EXPEDIENTE	
H.C.D.	
M 30	N° 642

PROYECTO DE COMUNICACION
S/ LA REVISIÓN Y CORRECCIÓN DE LAS RAMPAS DE ACCESIBILIDAD CONSTRUIDAS EN LA CALLE RODRÍGUEZ PEÑA, EN SU INTERSECCIÓN CON LAS CALLES DIAGONAL SALTA, SARGENTE CABRAL Y NECOCHEA, DE LA CIUDAD DE MARTÍNEZ.-

San Isidro, 7 de Octubre de 2025.

10601226

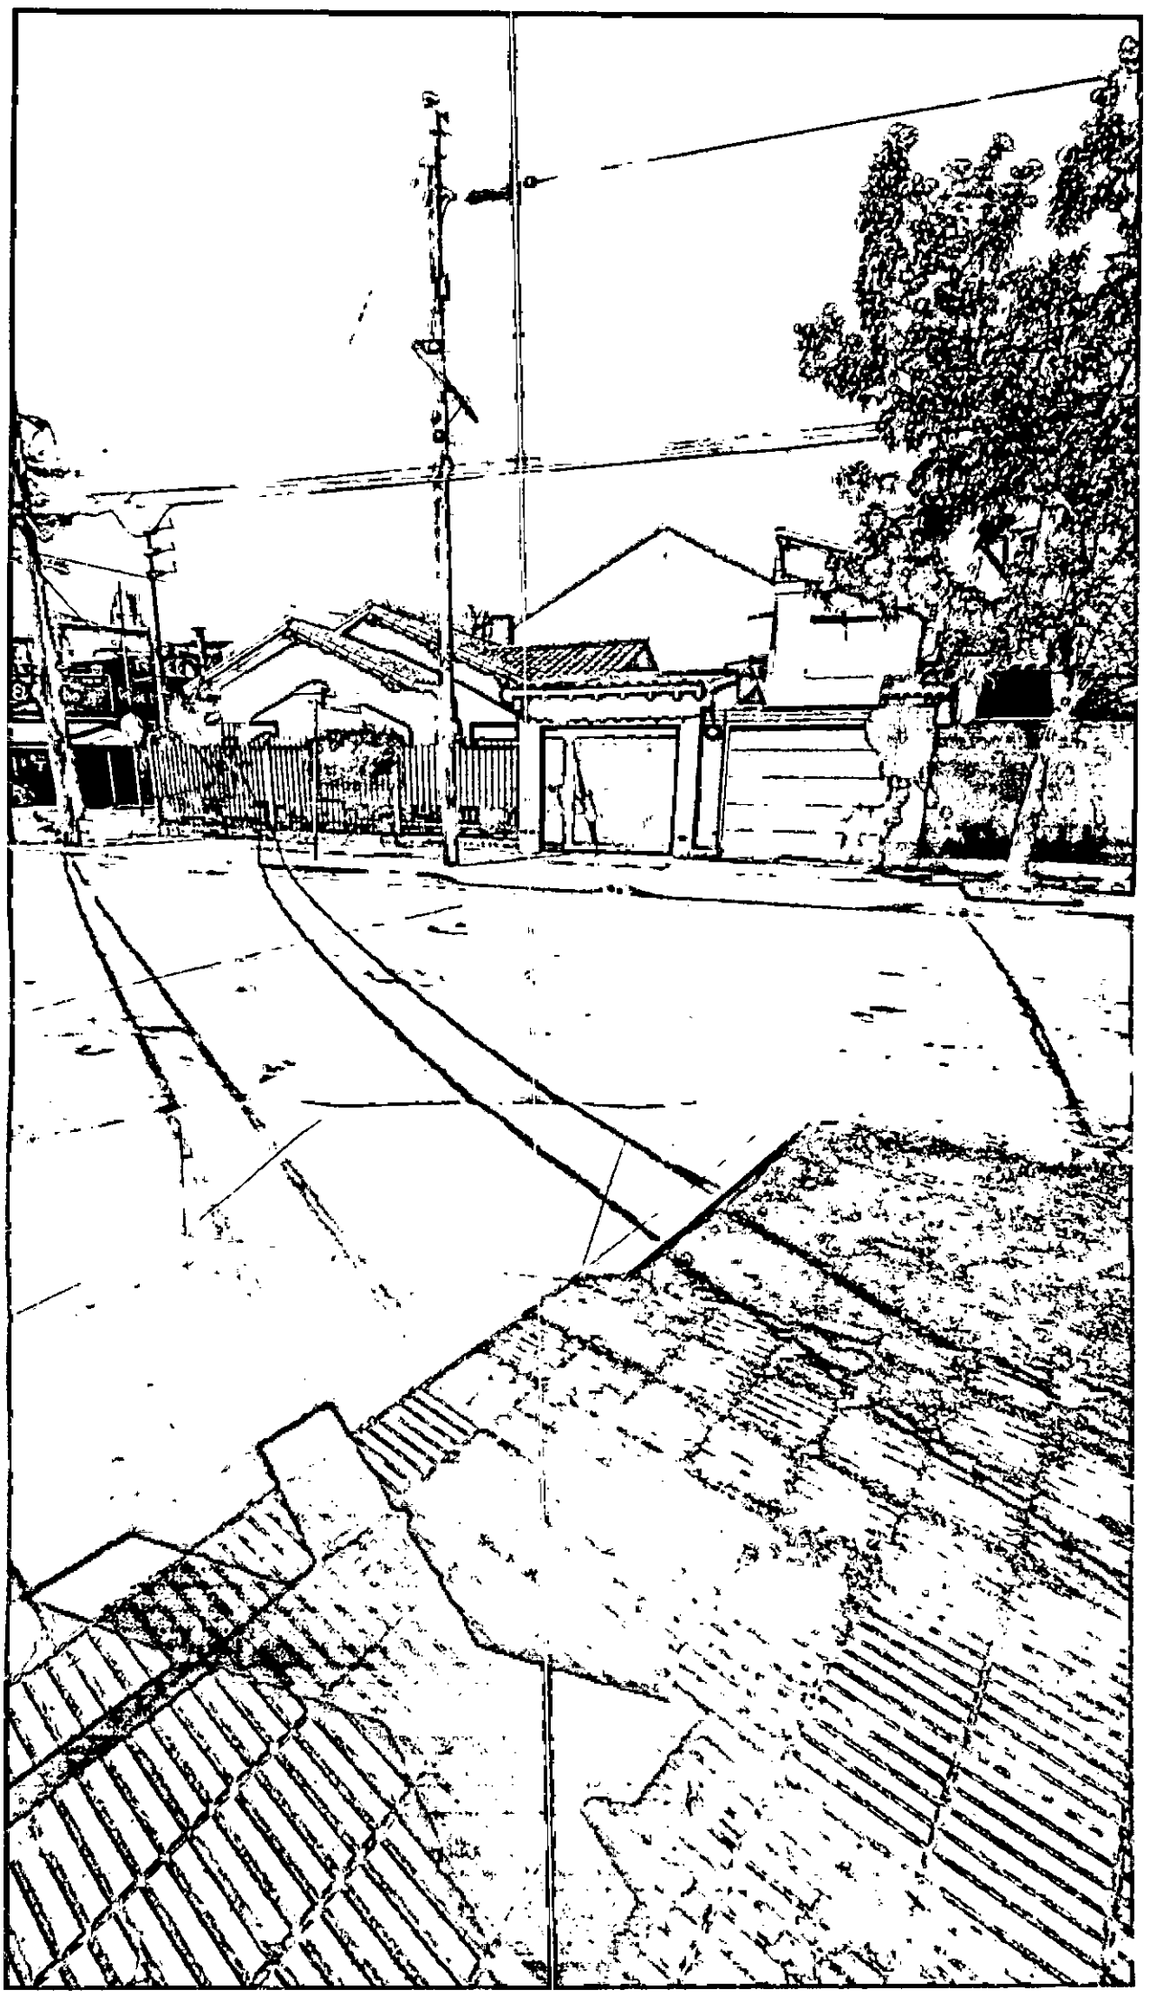
El reclamo 10601226 por fallas constructivas en las rampas de accesibilidad recientemente ejecutadas por el Departamento Ejecutivo en la calle Rodríguez Peña y sus intersecciones con las calles Diagonal Salta, Sargento Cabral y Necochea, en Martínez.

Que las rampas señaladas en vistos, presentan un borde escalonado que en algunos casos supera los 5 cm, y que además, no está advertido con pintura amarilla, por lo que se confunde la rampa con la calzada generando una situación de riesgo para los peatones.

ARTÍCULO 1: El Honorable Concejo Deliberante de San Isidro vería con agrado que el Departamento Ejecutivo arbitre los medios necesarios para la revisión y corrección de las rampas de accesibilidad recientemente construidas en la calle Rodríguez Peña, en su intersección con las calles Diagonal Salta, Sargento Cabral y Necochea, en Martínez, según reclamo 10601226.
